**PREVIO A PROVEER, INCORPÓRESE OBSERVACIONES  
AL PROGRAMA DE CUMPLIMIENTO PRESENTADO  
POR COMPAÑÍA MINERA DOÑA INÉS DE COLLAHUASI**

**RES. EX. N° 26 / ROL D-095-2017**

**Santiago, 30 de diciembre de 2021**

**Imagen 5. NDVI para los distintos satélites Landsat**

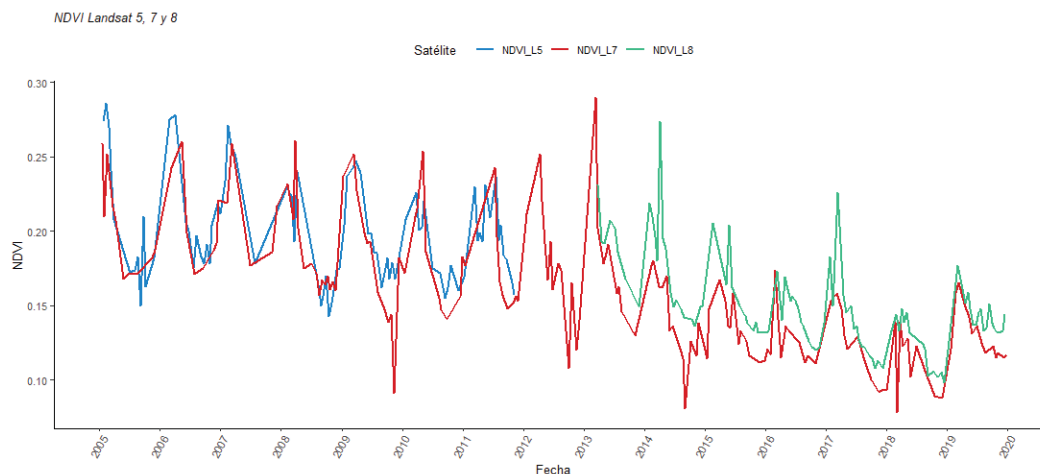
274° Que, adicionalmente, y para poder comparar estos resultados con información válida, en el Informe DSI 2 se creó una serie temporal de NDVI con todas las imágenes disponibles para los satélites Landsat-5, Landsat-7 y Landsat-8 en reflectancia de la superficie en categoría Tier1 desde el 1 de enero de 2005 al 31 de diciembre de 2019 para un punto ubicado en un humedal al norte del Salar de Coposa (coords. Lon-lat: -68.679289,-20.611958). Como es posible observar en la **Imagen 5**, los valores contemporáneos de Landsat-5 y Landsat-7 son similares, no así para Landsat-7 y Landsat-8, donde en este último el NDVI es mayor. Adicionalmente, la diferencia detectada es muy menor a 0.1 NDVI como se propone en el documento. Este aspecto ha sido evaluado por Roy *et al*, 2016<sup>28</sup>, con el fin de intercalibrar ambos sensores, sin embargo, se ha podido testear en otros humedales altoandinos consultados por la SMA que esta corrección no es suficiente para subsanar las diferencias, pudiendo entregar resultados que pueden llevar a una incorrecta interpretación de la realidad.

**Imagen 6. Serie temporal NDVI y tendencia para un punto del humedal según imágenes utilizadas por CEA.**

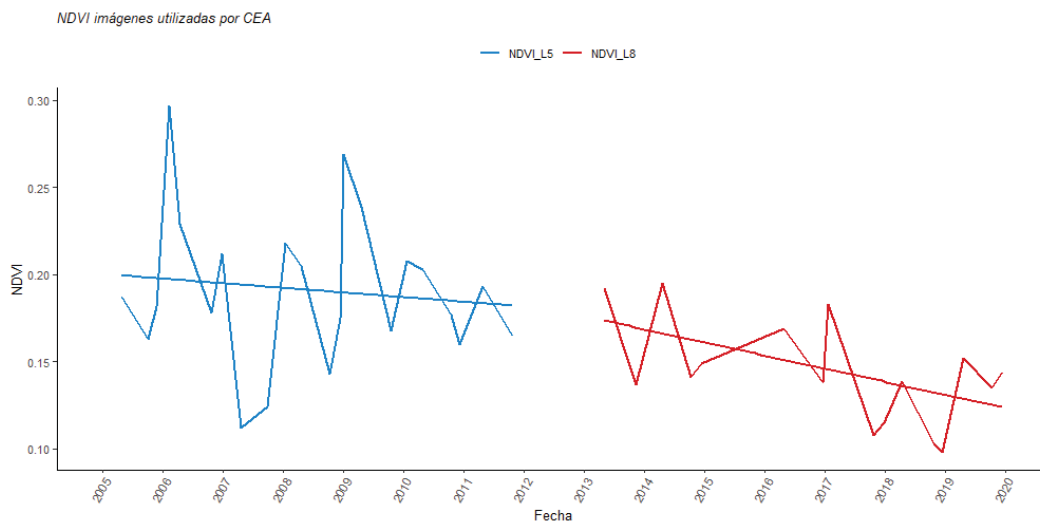
280° Que, para representar gráficamente lo expuesto, el Informe DSI 2 indica que se puede observar que al realizar una serie temporal del NDVI con las imágenes utilizadas en el documento para un punto con vegetación ubicado en un humedal del sector norte del Salar de Coposa (coord lon-lat: -68.679289,-20.611958), la tendencia de las series tanto del satélite Landsat-5 como el satélite Landsat-8 (incluso a pesar de ser más alta comparativamente) es negativa (**Imagen 6**). Esto es más evidente aún al comparar solo imágenes de verano (enero a abril), donde la vegetación muestra su máxima expresión de vigor (**Imagen 7**). Esto mismo puede verse en la serie temporal de NDVI de ejemplo expuesta en la **Imagen 5** para el mismo punto.

Imagen 8. Indicadores de Estado PAT actualizado, presentado en procedimiento D-095-2017

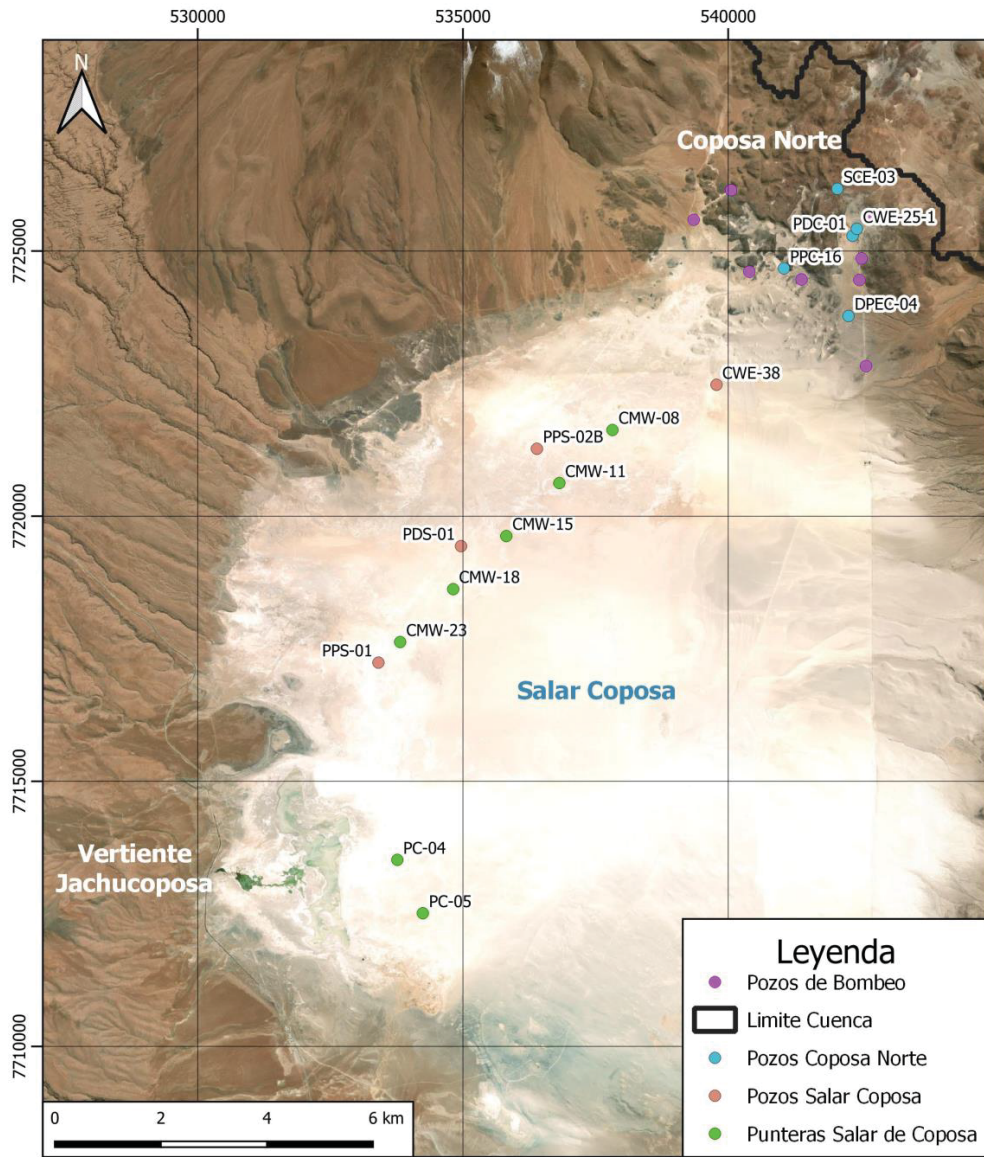
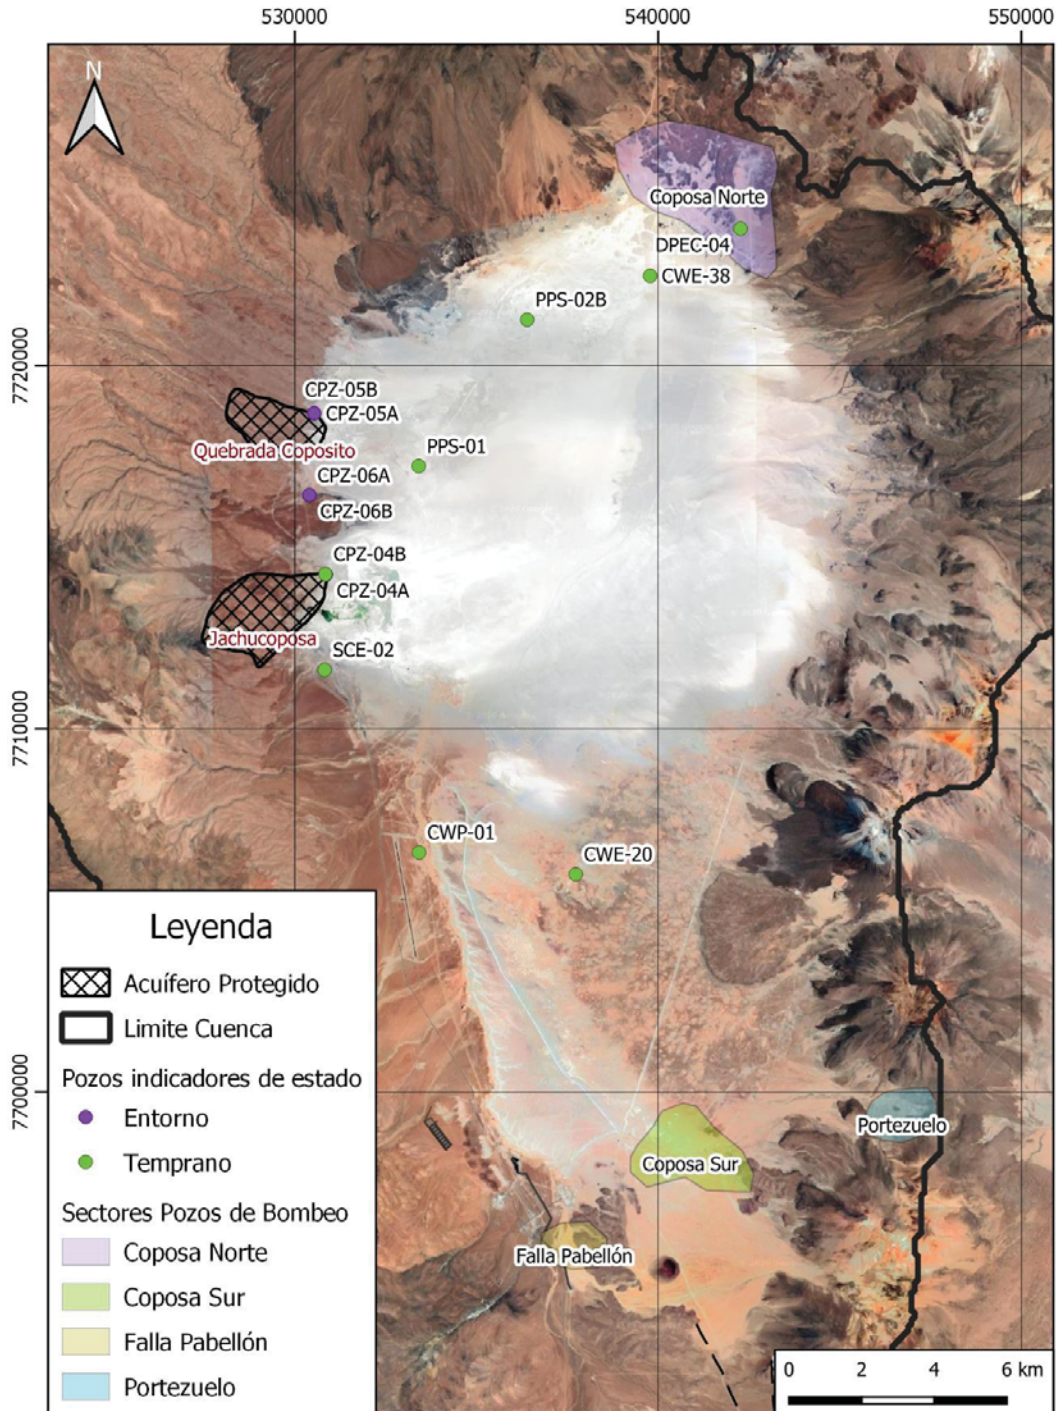
330° Que, en relación a la solicitud de la AIASC respecto de que el PAT actualizado que se presentó en el marco del PdC sea consistente con el PAT presentado durante la evaluación ambiental del EIA en evaluación, cabe hacer presente que ambos PAT fueron elaborados con distintos alcances. En efecto, mientras el PAT actualizado se enfoca en el sector de Coposa Norte, y considera indicadores de estado ubicados exclusivamente en ese sector, según se observa en los puntos en color celeste de la **Imagen 8** (pozos CWE-25-1, DPEC-04, PDC-01, PPC-16 y SCE-03); el PAT presentado en el marco del EIA “Desarrollo de Infraestructura y Mejoramiento de Capacidad Productiva de Collahuasi” se refiere a los sectores de la Vertiente Jachocoposa, Coposito y al Depósito de Relaves Pampa Pabellón, considerando un solo indicador de estado para el sector de Coposa Norte (DPEC-04) asociado al PAT de Quebrada Coposito, según se observa en la **Imagen 9**.

331° Que, en este sentido, los umbrales de activación y las acciones a implementar se diseñan de forma específica para el sector en que opera el PAT, por lo que no es posible aplicar un estándar único a todos los PAT de CMDIC en el Salar de Coposa.

Figura 4. NDVI para los distintos satélites Landsat.

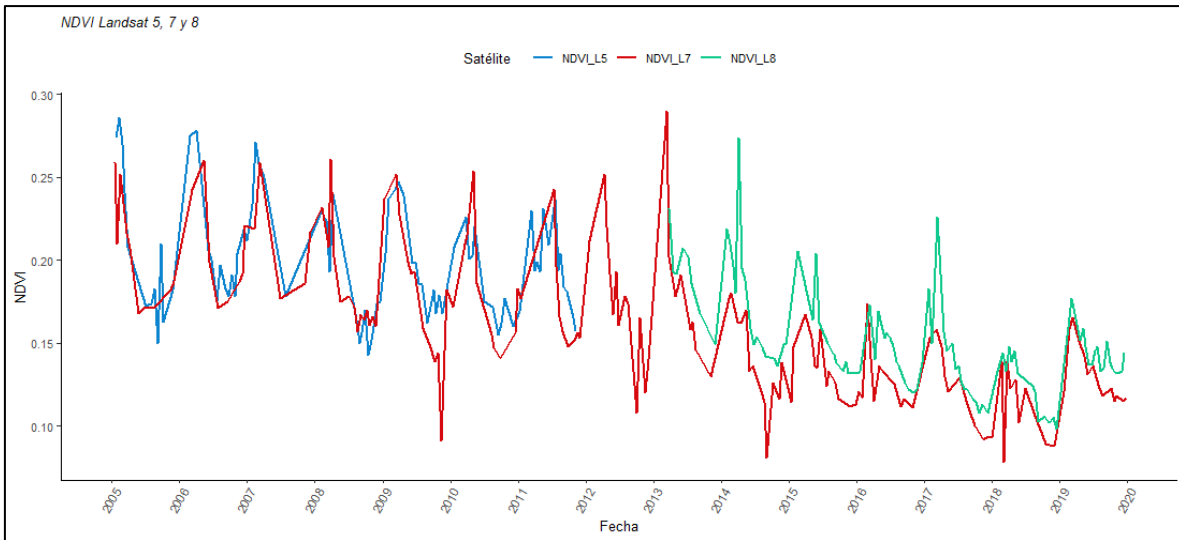
Adicionalmente, y para poder comparar estos resultados con información válida, se creó una serie temporal de NDVI con todas las imágenes disponibles para los satélites Landsat-5, Landsat-7 y Landsat-8 en reflectancia de la superficie en categoría Tier1 desde el 1 de enero de 2005 al 31 de diciembre de 2019 para un punto ubicado en un humedal al norte del Salar de Coposa (coords. Lon-lat: -68.679289,-20.611958) (Figura 4). Incluir Landsat-7 (sensor ETM+) permite comparar el comportamiento del NDVI de forma cruzada tanto con Landsat-5 como Landsat-8. Landsat-7 posee una resolución espectral y radiométrica comparables con Landsat-5, lo que lo hace apto para el estudio de series temporales en conjunto. Como es posible observar en la Figura 4, los valores contemporáneos de Landsat-5 y Landsat-7 son similares, no así para Landsat-7 y Landsat-8, donde en este último el NDVI es mayor. Adicionalmente, la diferencia detectada es muy menor a 0.1 NDVI como se propone en el documento. Este aspecto ha sido evaluado por Roy *et al*, 2016<sup>4</sup>, con el fin de inter calibrar ambos sensores, sin embargo, se ha podido testear en otros humedales altoandinos consultados por la SMA que esta corrección no es suficiente para subsanar las diferencias, pudiendo entregar resultados que pueden llevar a una incorrecta interpretación de la realidad.

**Figura 5. Variabilidad en superficie con vegetación según CEA.**

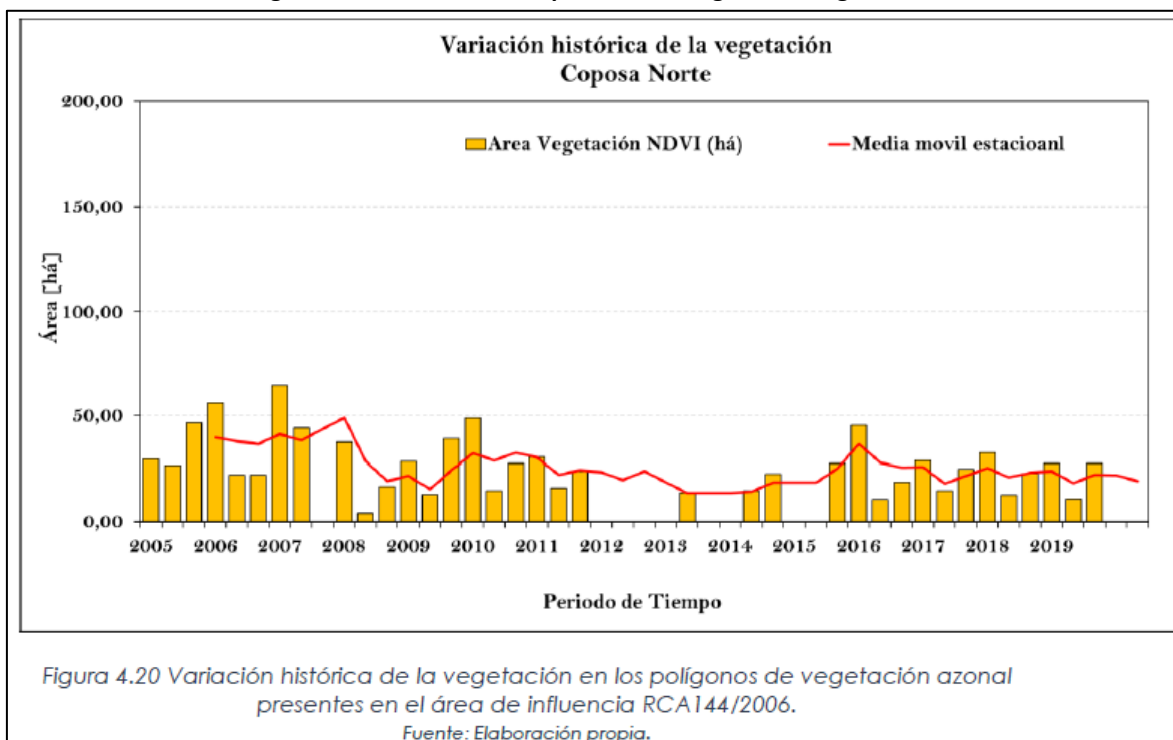
Respecto al resultado del cálculo de superficie de vegetación de Coposa Norte entre 2005 y 2019 presentado en la *Figura 4.20* del documento (*Figura 5*), se menciona que el sistema presenta una alta variabilidad. Este resultado es poco concluyente, primero porque utilizan imágenes de distintos momentos dentro del ciclo fenológico, lo que aumenta la “variabilidad” en la comparación de la superficie. Además, solo se muestran 36 cálculos de área, cuando las imágenes utilizadas son 39 en total (*Anexo 8.5* del documento). Cabe mencionar que fueron descartadas 3 imágenes correspondientes al periodo estival donde se puede observar la máxima expresión de la vegetación. Las imágenes descartadas fueron: febrero de 2006, enero 2008 y diciembre 2010.

**Figura 6. Análisis estadístico de la tendencia de la vegetación según CEA.**

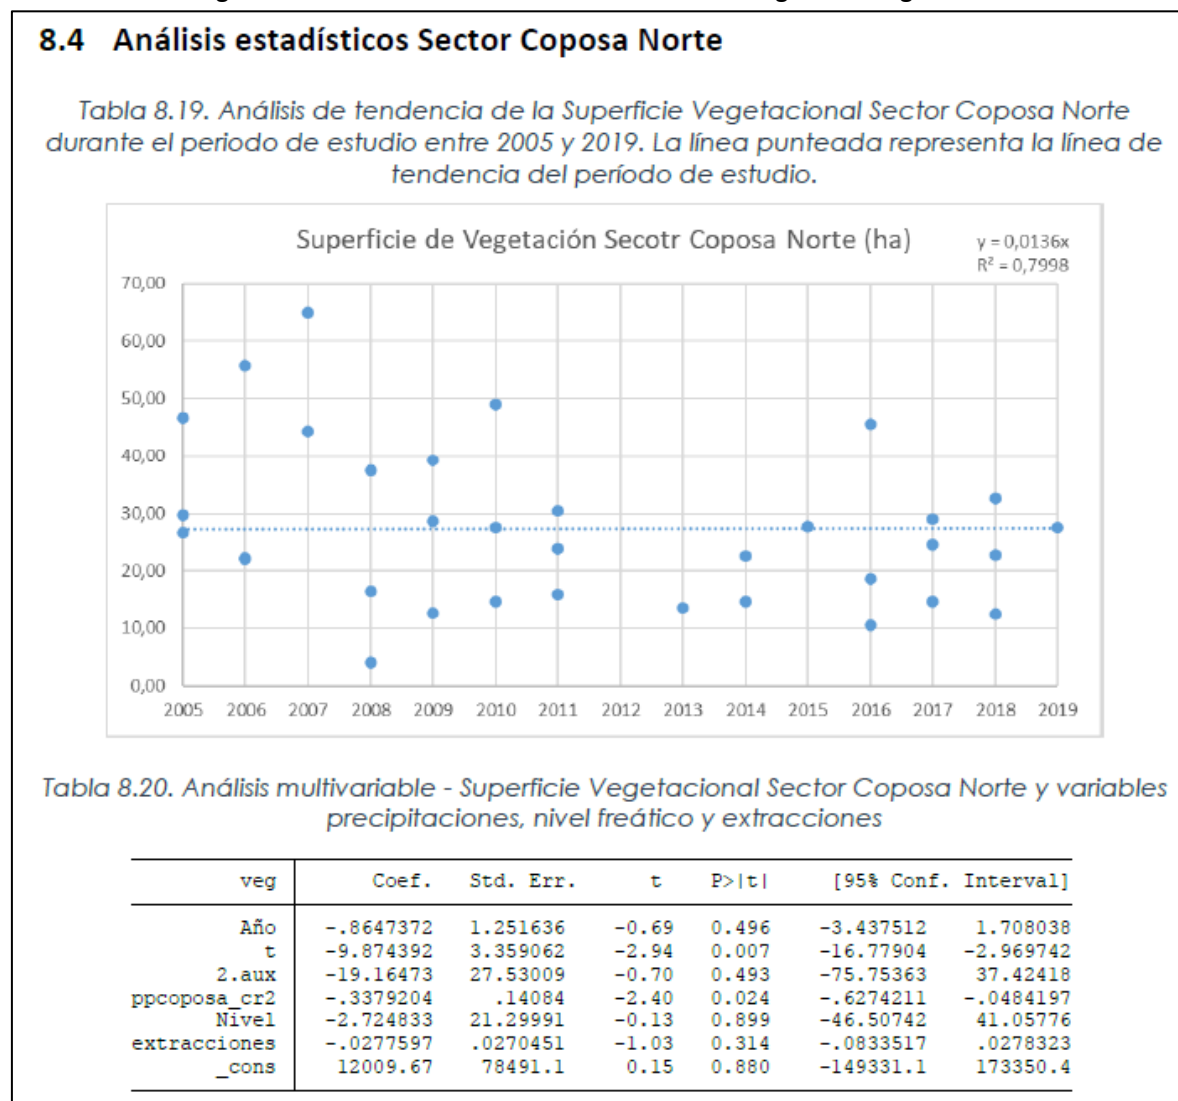
Así mismo, en la *Tabla 8.19* del *Anexo 8.4* del documento (*Figura 6*), se pueden observar solo 33 puntos, quedando también en duda qué ocurre con los otros 6 puntos faltantes. A partir de la revisión del *Anexo 8.5*, *Tabla 8.22*, la cual presenta el cálculo de área para cada año, se puede

destacar algunas incongruencias tales como la falta de cálculo de área para las imágenes V20131113, V20140422, V20151001 y V20151201, y el cálculo de área para una imagen sin fecha referenciada en el periodo *Abril Mayo* del año 2011. Todas estas no fueron incluidas en la *Tabla 8.19* del *Anexo 8.4*, así como también el valor de área para el periodo *Diciembre enero* del año 2019 que si es indicado en la *Tabla 8.22* del *Anexo 8.5*.

**Figura 7. Serie temporal NDVI y tendencia para un punto del humedal según imágenes utilizadas por CEA.**

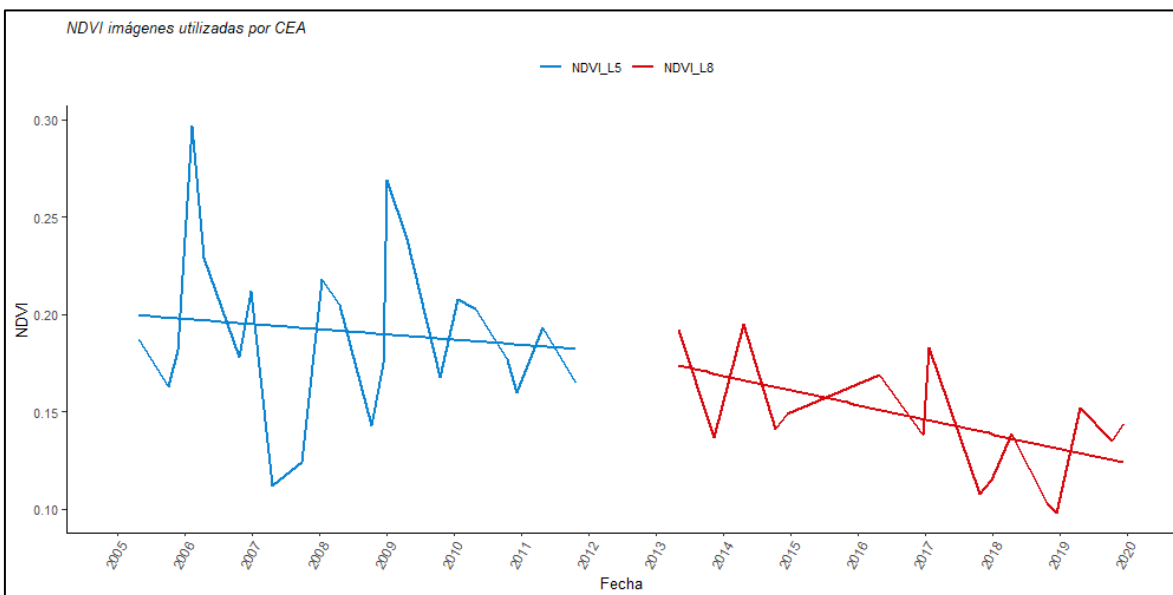
Para representar gráficamente lo expuesto, se puede observar que al realizar una serie temporal del NDVI con las imágenes utilizadas en el documento para un punto con vegetación ubicado en un humedal del sector norte del Salar de Coposa (coord lon-lat: -68.679289,-20.611958), la tendencia de las series tanto del satélite Landsat-5 como el satélite Landsat-8 (incluso a pesar de ser más alta comparativamente) es negativa (Figura 7). Esto es más evidente aún al comparar solo imágenes de verano (enero a abril), donde la vegetación muestra su máxima expresión de vigor (Figura 8). Esto mismo puede verse en la serie temporal de NDVI de ejemplo expuesta en la Figura 4 para el mismo punto.

**Figura 8. Serie temporal y tendencia para imágenes de temporada estival utilizadas por CEA.**

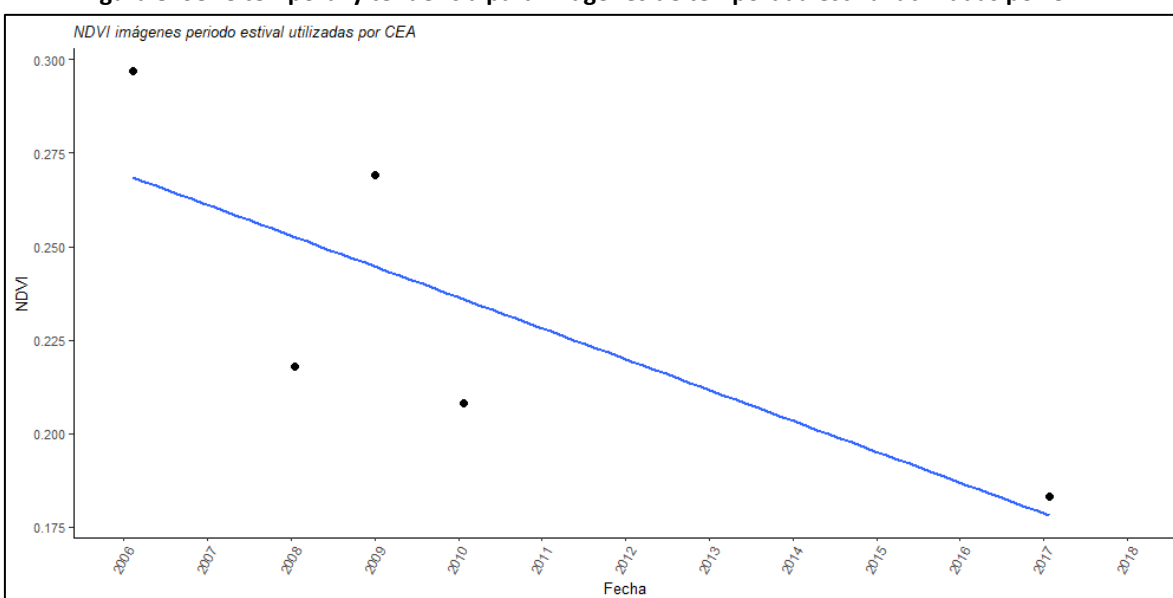
Por lo tanto, el tipo de análisis realizado no permite conocer la dinámica espacio-temporal de la vegetación de los humedales, por lo que sus resultados no son suficientes para afirmar que no existe una disminución del vigor y/o cobertura de la vegetación en el tiempo. Además, presenta errores metodológicos y falta de información suficiente para replicar los resultados o respaldar la información utilizada de forma de hacerlos confiables.
